**TAGUSPARK**

**CONTRIBUTOS PARA AS RESPOSTAS À CCDR**

**Julho 2022**

Fig. 1 – Planta do Levantamento da PH Existente (Extracto)

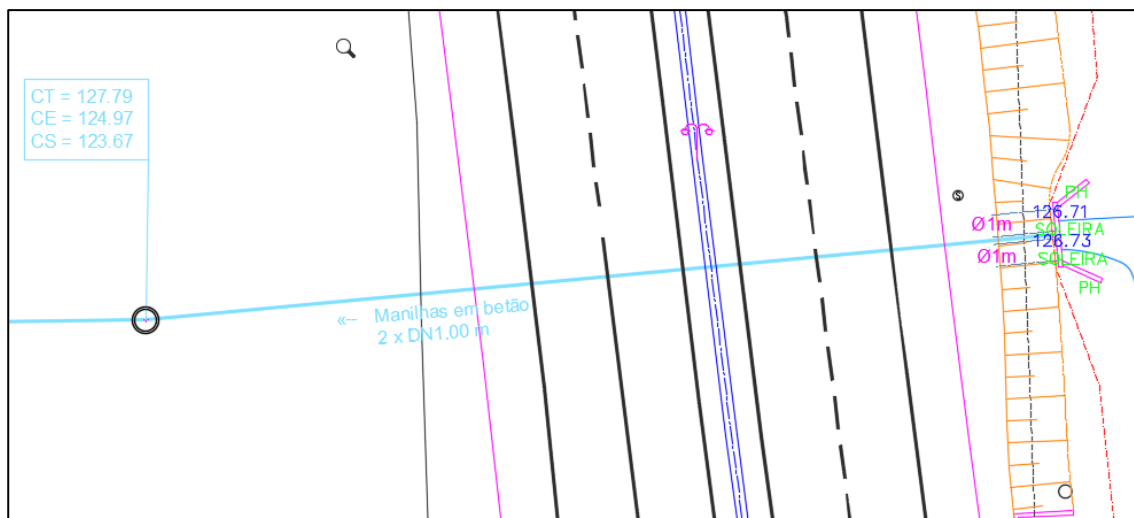
- 1.3.2. Demonstração de que a passagem hidráulica existente sob a EN249-3 tem capacidade de vazão para o caudal com um período de retorno de 100 anos, resultante do aumento da área impermeabilizada e da descarga de águas pluviais na correspondente linha de água.

A PH objecto de estudo atravessa transversalmente a EN249-3, sendo constituída por dois colectores circulares de betão DN1000 e inclinação de 4,0% (ver Fig. 1).

Pela mesma pode concluir-se que é possível escoar o caudal de cálculo com uma folga apreciável, já que, nessa situação, o caudal máximo em cada um dos colectores DN 1000 é de  $Q_{\text{máx}}=5.0 \text{ m}^3/\text{s}$ , sendo superior ao caudal de cálculo para cada um deles,  $(6.04/2) Q_{100}=3,02 \text{ m}^3/\text{s}$ .

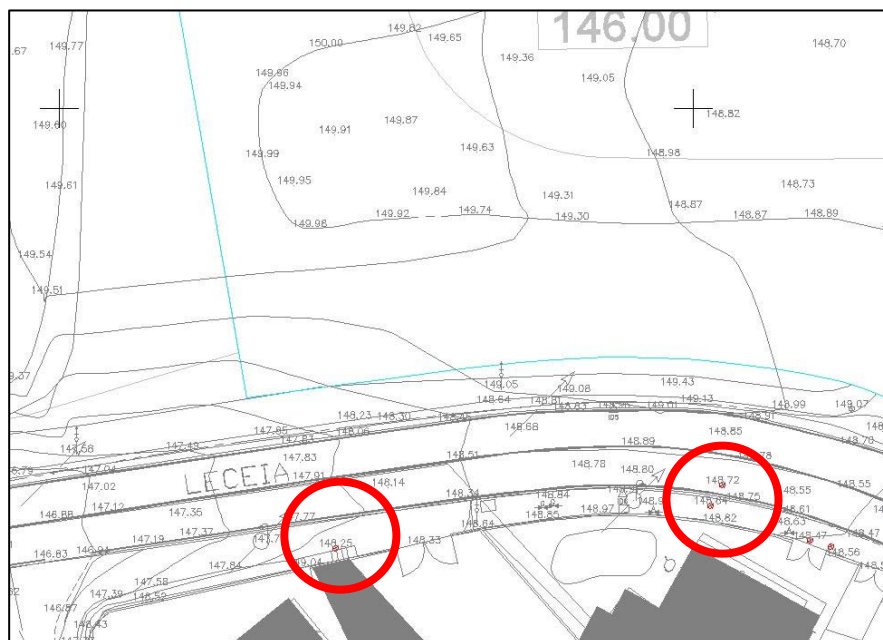
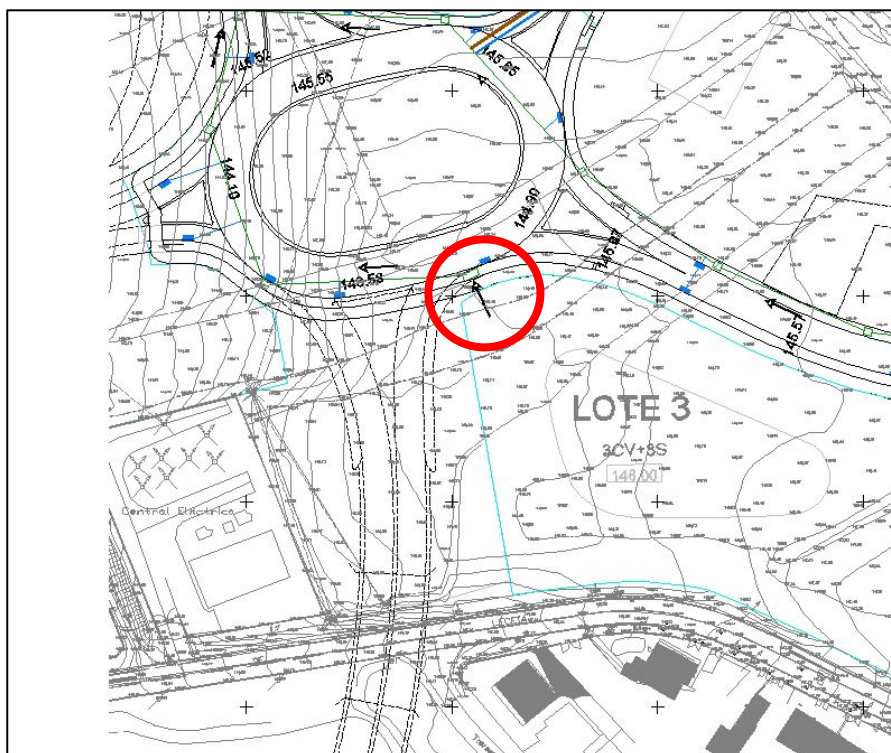
- 1.3.5.2. Lote 3 - encaminhamento das águas residuais domésticas produzidas no lote; representação do ponto de ligação à rede de drenagem de águas residuais urbanas existente.

Esse Lote ligará à rede nova do empreendimento, conforme Peça Desenhada, e não à rede existente, como se pode ver nas imagens abaixo.

No entanto, e como também se observa nas imagens, a cota a Norte, no arruamento do Empreendimento, é bastante menor que a do arruamento existente, pelo que é de todo conveniente ligar onde está previsto.

Acresce que, como a cota de soleira deste Lote é de 146, mesmo admitindo que haveria cota para ligação a Sul, tal só poderia ser feito se fosse por bombagem (ou usando válvulas de retenção, algo de todo inconveniente em esgotos), conforme determina o Regulamento, pois a cota de tampa na estrada existente é superior à do Lote.

Sendo a cota de tampa a Norte inferior à do Lote poder-se-á ligar sem problema, conforme está previsto.

Fig. 1 – Amortecimento de Caudais – Hidrogramas de Entrada e Saída na Bacia

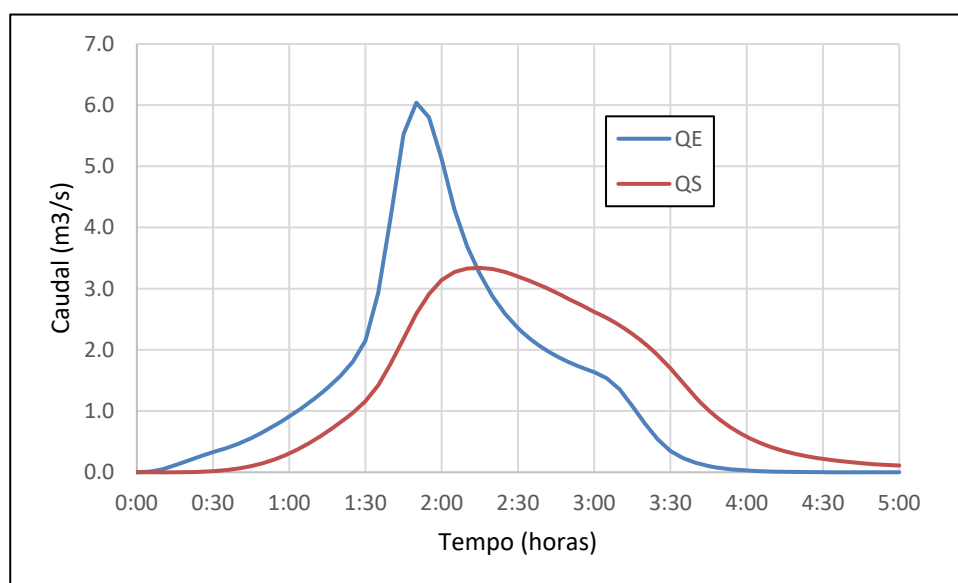
- 1.5.3. Esclarecer qual o acréscimo de caudal pluvial gerado na área do projeto, para o período de retorno centenário, decorrente da máxima impermeabilização prevista com a implementação do projeto do loteamento, indicando a impermeabilização máxima prevista em cada um dos 5 lotes. Indicar quais as soluções a adotar, de modo a assegurar que o caudal correspondente à cheia centenária, com origem na área do projeto (incluindo a área correspondente aos 5 lotes), não resulte acrescido relativamente à situação atual.

Simulando o funcionamento de uma bacia com características principais uma área de 2500 m<sup>2</sup> e um descarregador inferior circular, em betão, em DN1000, obtêm-se os resultados que se ilustram nas Figs. 1 e 2 e no Quadro 1.

Como se pode constatar pelos resultados obtidos e atrás ilustrados, consegue-se um amortecimento de caudais de uma situação futura em AMCIII, para um caudal inferior à situação actual em AMCII ( $3.34 < 3.43 \text{ m}^3/\text{s}$ ) – ou seja, até mais do que seria necessário, pois de facto bastaria que o amortecimento conseguisse laminar os caudais do futuro para os do presente, mas apenas para o mesmo AMC nas duas situações.
